Bescheid

**über die Änderung und Ergänzung der
allgemeinen bauaufsichtlichen Zulassung
vom 10. Juli 2014**

Z-10.1-269

Lichtbandsystem JET-Vario-PC B98

Lichtbandsystem JET-Vario-PC B98	Anlage 1.4 a
Übersicht Eindeckungsvarianten Stegplatte "PC 16" + "PC UVP 3 mm" am Beispiel des Zweifeldsystems

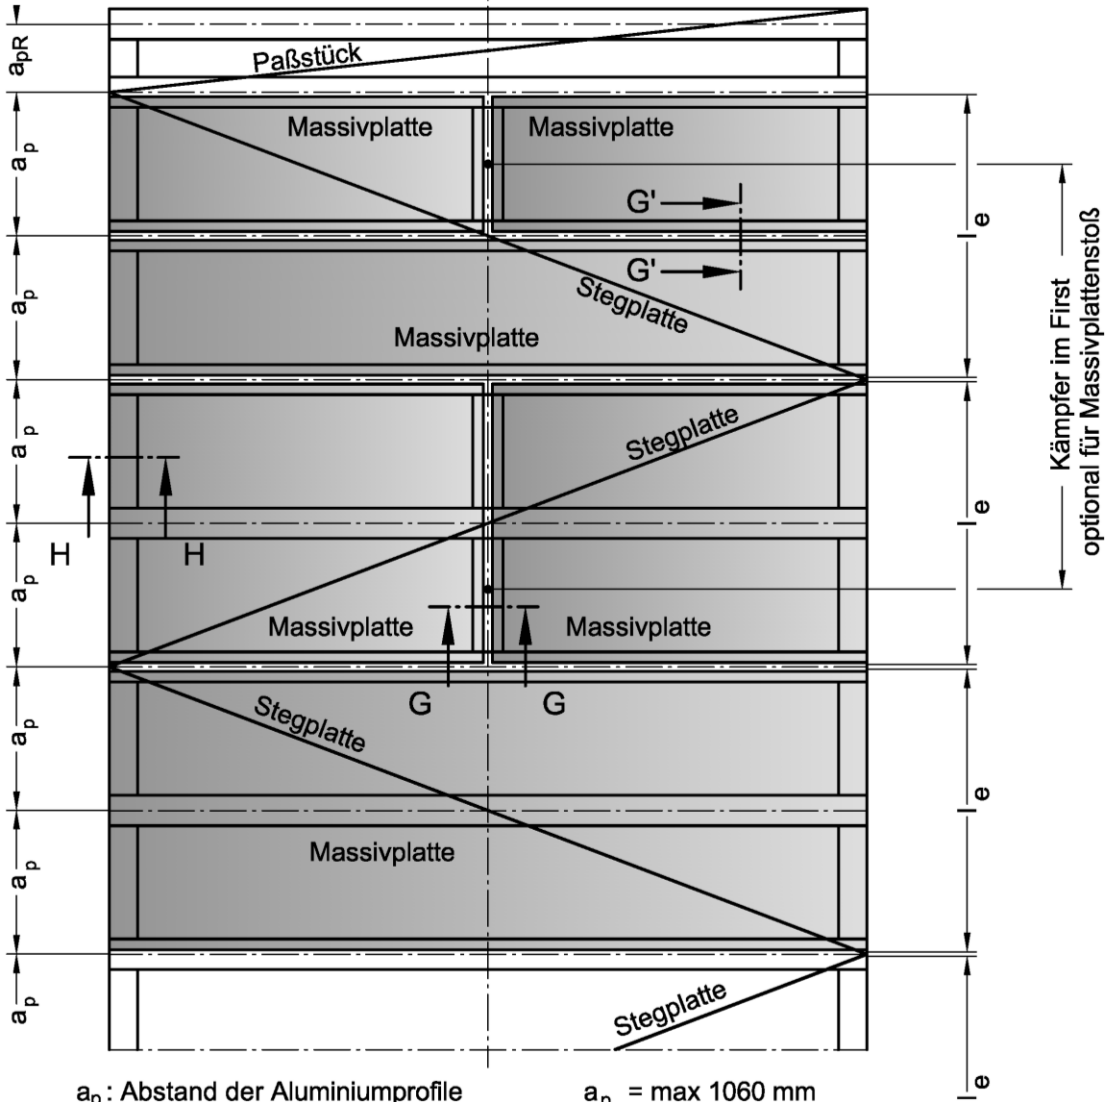
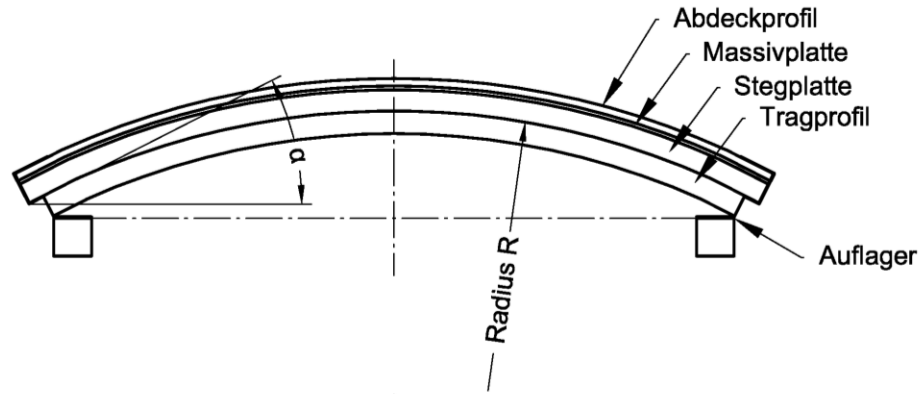
Anlage 1.4 a wird ergänzt,

Anlage 2.1.1 a

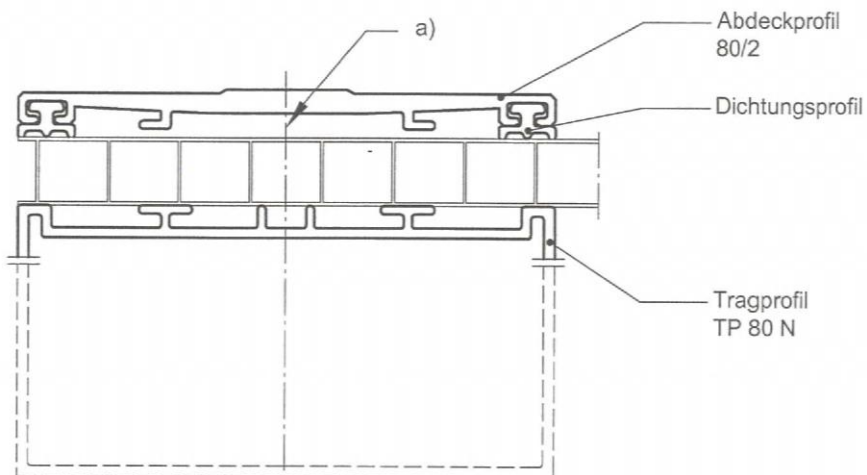
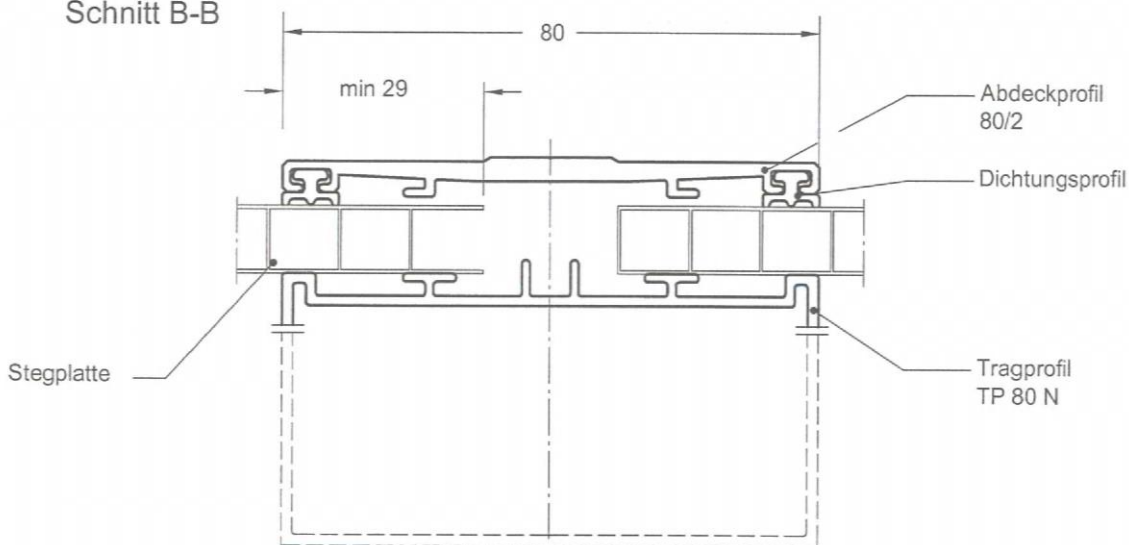
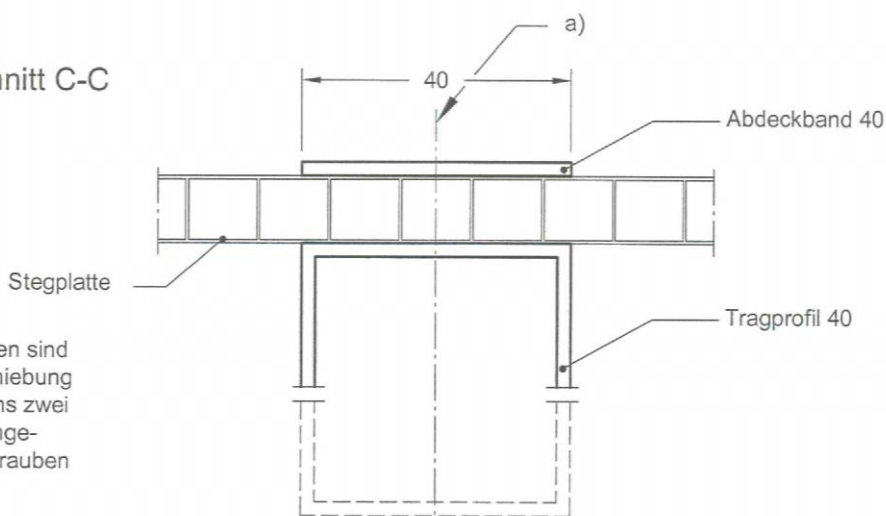
Anlagen 2.1.1 bis 2.1.3 werden ersetzt durch **Anlage 2.1.1 a, 2.1.2 a und 2.1.3 a,**

a) Die Stegplatten sind gegen Verschiebung mit mindestens zwei symmetrisch angeordneten Schrauben zu sichern.

Anlage 2.1.3 a

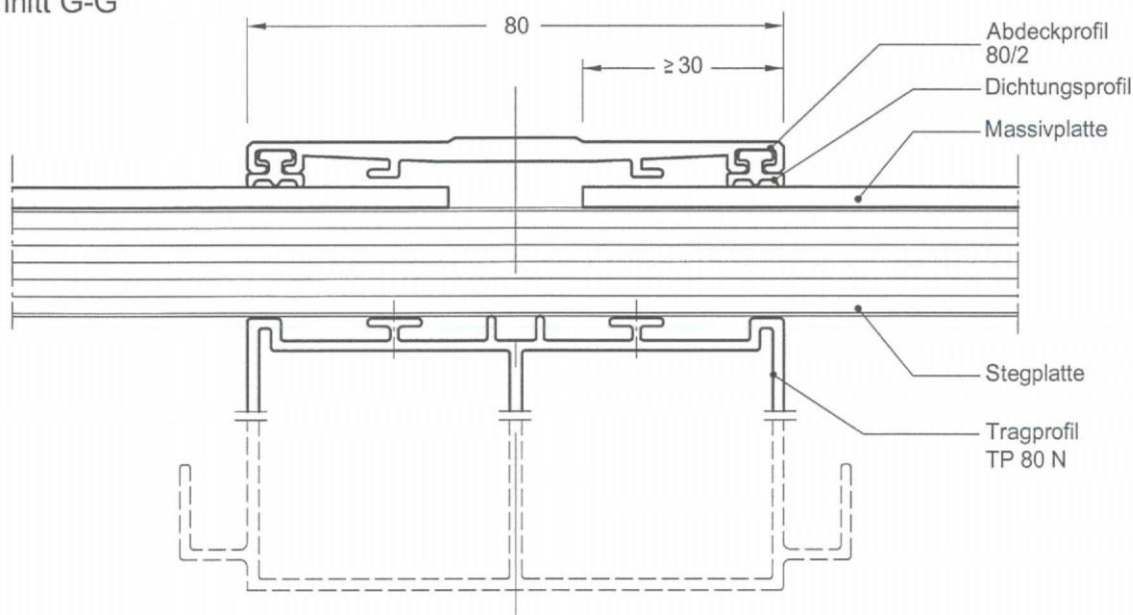
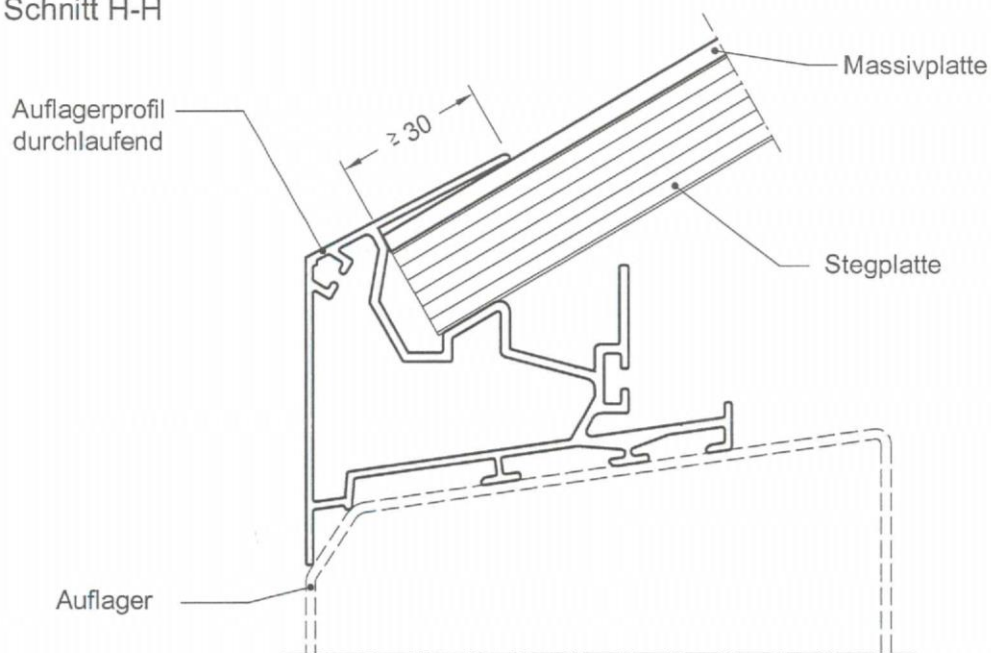
Die Massivplatte darf an den Längsrändern über einem Tragprofil gestoßen werden, auch über der Mittelunterstützung beim Zweifeldsystem. Die Auflagerbreite muss dabei mindestens 30 mm betragen. Optional darf die Massivplatte unter Einhaltung dieser Mindestauflagerbreite auch am Scheitel unter Verwendung der Trag- und Abdeckprofile gemäß Abschnitt 2.2.2 gestoßen werden (siehe Anlage 2.1.3 a).

Anlage 2.2 a

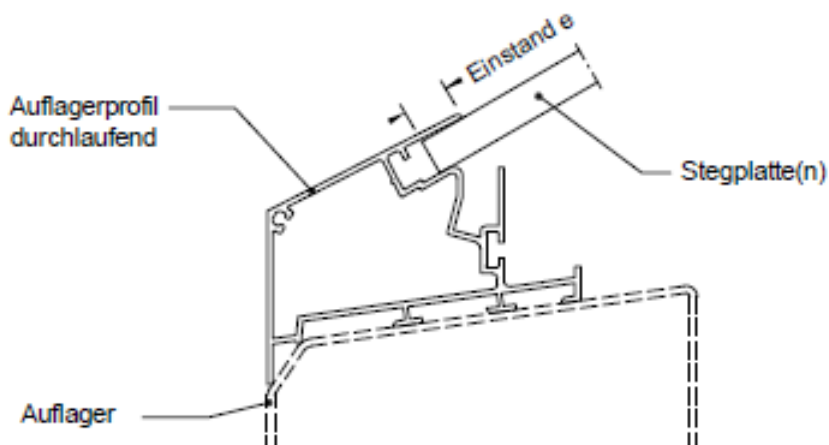
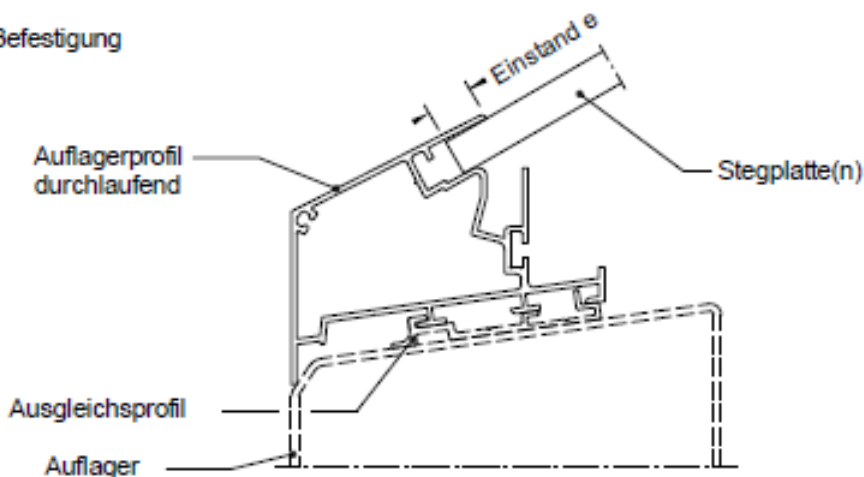
Abschnitt 4.2, 5. Absatz wird ersetzt durch:

Anlage 2.2 wird ersetzt durch **Anlage 2.2 a,**

An den Kämpfern müssen die Stegplatten auf einer Länge von mindestens 13 mm bei einfacher Plattenanordnung (Typ "PC 10" und "PC 16") und 18 mm bei doppelter Plattenanordnung (Typ "PC 10 + 10") im Auflagerprofil verschieblich gehalten werden (Anlage 2.2 a).

Wenn das Kämpferauflager "JET-VARIO-THERM" gemäß der allgemeinen bauaufsichtlichen Zulassung Nr. Z-10.9-619 verwendet wird, müssen die Stegplatten für alle Typen auf einer Länge von mindestens 18 mm im Kämpferauflager verschieblich gehalten werden.

Stegplatte(n)	Kämpfer-Auflager	Einstand e
PC 10 PC 16	nach Anlage 3.2	≥ 13 mm
PC 10+10	nach Anlage 3.2.1	≥ 18 mm
PC 10 PC 16 PC 10+10	Z-10.9-619	≥ 18 mm
PC 16+ Massivplatte	nach Anlage 3.2.1 oder Z-10.9-619	≥ 30 mm
